Asunto: Modificación de la caracola de admisión

Turbo: 726194-0004 y anteriores
Aplicación: FORD Transit V185, 85 y 100CV

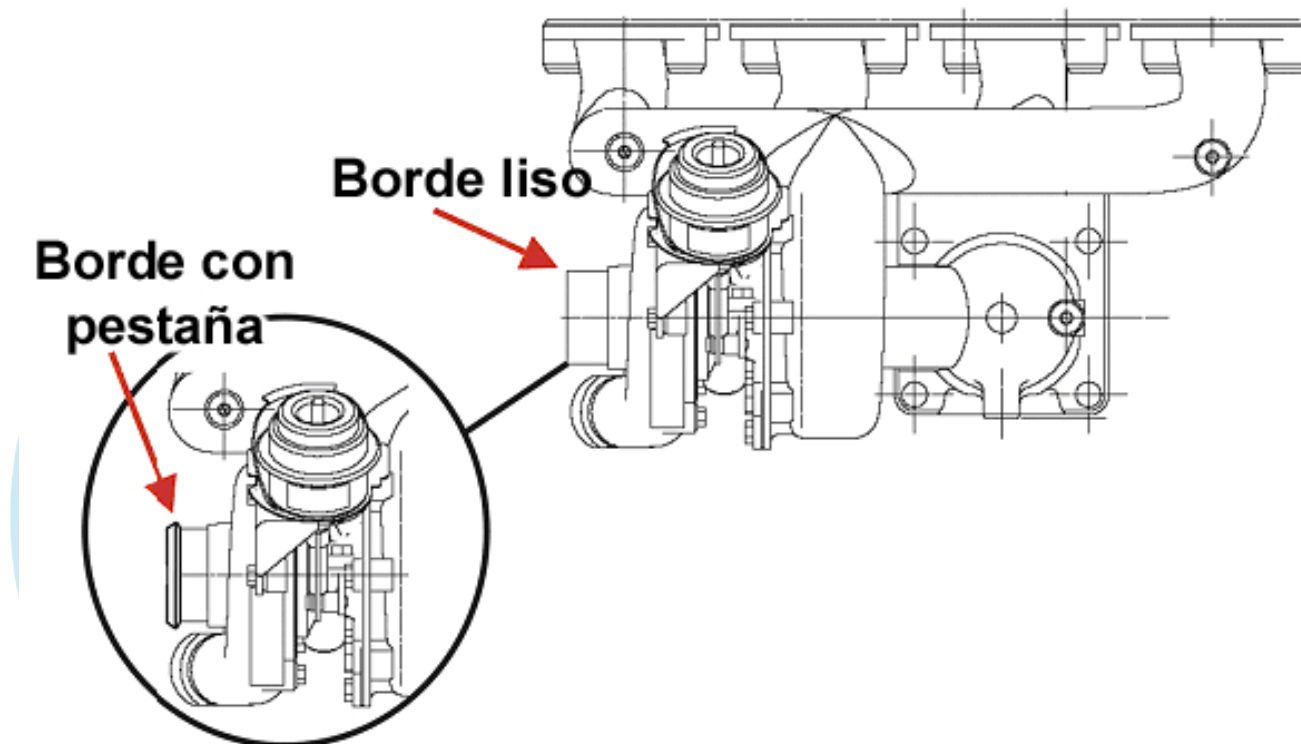
En estos turbos de Ford se ha procedido a modificar la caracola de admisión añadiéndole una pestaña para que el manguito de admisión de aire quede mejor fijado.

El manguito de entrada también ha sido modificado y aunque es una modificación menor es conveniente reemplazar el manguito al cambiar el turbo por la nueva versión.
El nuevo manguito es de plástico duro, mientras los anteriores eran de goma.

Todos los turbos **726194-0004** y anteriores han sido sustituidos por el **726194-0005** que es el que tiene la pestaña.
